# ÚZEMNÍ PLÁN MĚSTA BRNA

Textová část Odůvodnění

Kapitola 18 Rozhodnutí o námitkách (včetně odůvodnění)

Svazek Nb46 *(s osobními údaji)*

Návrh připravovaného ÚPmB

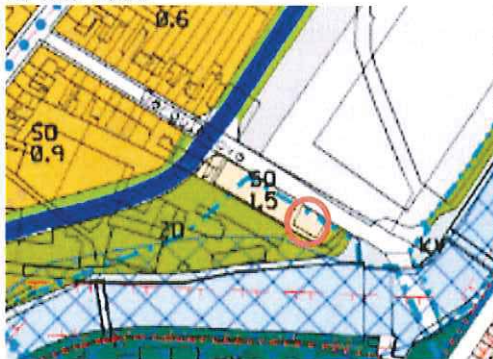
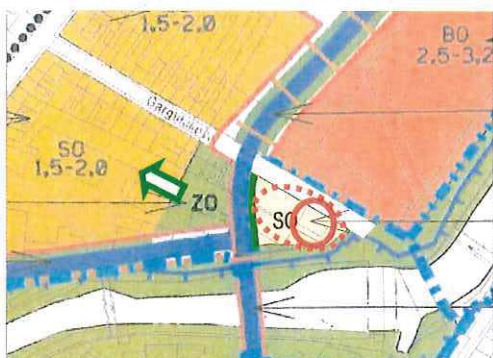
<b>Text námítky/připomínky včetně ZDŮVODNĚNÍ</b>			
přílohy: ano ne			
<p>Návrh funkčního uspořádání v jihovýchodní části ul. Gargulákovy mění funkci SO stab. na Z navr. <b>Návrh zasahuje prakticky bezdůvodně do našich vlastnických práv.</b> Dotčené pozemky a nemovitost jsme pořídili v dobré víře, že územní plán garantoval dlouhodobou stabilitu plochy SO (bez ohledu na změnu využití „motorárny“), v logické návaznosti na ulici Gargulákovu, která tvoří, resp. měla by trvale tvořit lokální osu zejména pěších vazeb ve směru Od SZ k JV. Tato osa spojuje smíšené plochy (SO navr.) přestavbového území Husovic (zřejmě významná kapacita bydlení), s nábřežím Svitavy, která představuje významnou funkci rekreace, přičemž ul. Garguláková tvoří také přímé spojení k zastávkám tramvaje.</p> <p>Parcely, jejichž jsme vlastníky, mají značný potenciál jak funkční tak polohový; lokalita je zainvestovaná technickou infrastrukturou a dobře dopravně dostupná, v současnosti i ve výhledu. V případě uvažované budoucí přestavby objektu s využitím např. pro zmíněný narůstající význam rekreační funkce v koridoru Svitavy se jedná o nezanedbatelnou hodnotu, přičemž urbanistické řešení lokality není přinejmenším průkazné, viz odůvodnění.</p> <p>V době, kdy jsme dotčené pozemky zakoupili, se podle tehdy platného územního plánu jednalo o plochy stavební (ozn. SO). Investice do nákupu dotčených pozemků byla z naší strany provedena právě s vědomím možnosti zastavění těchto pozemků, které tehdy platný územní plán předpokládala a umožňoval. Schválením navrhované změny účelu dotčených pozemků podle navrhovaného územního plánu by došlo ke zmaření naší investice a byla by nám způsobena škoda značného rozsahu, přičemž <b>neexistuje žádný veřejný zájem na tom, aby k navrhované změně účelu došlo.</b></p> <p><b>Nesouhlasíme s návrhem ve výše uvedené lokalitě a likvidací našeho majetku. Žádáme o vymezení výše uvedených pozemků v souladu se stávajícím ÚPmB ve funkci C – Plochy smíšené obytné.</b></p>

Z výše uvedených snímků připravovaného ÚPmB je zřejmé, že návrh považuje zeď skutečně pouze za „zeď ostatní“. Plochy zeleně jsou v bezprostředním kontaktu s poměrně významnými komunikacemi a budou zasaženy hlukem z průjezdné dopravy. Nelze předpokládat, že bude vytvořena dostatečná kvalita prostředí pro vznik veřejného prostranství s možností relaxace a pobytu. Účelnější jistě bude takové prostředí vytvořit v rámci (uvnitř) návrhových smíšených obytných ploch C, která by mohla být rozšířena až ke komunikaci a lemována alejí obdobně jako ostatní zastavitelné plochy.
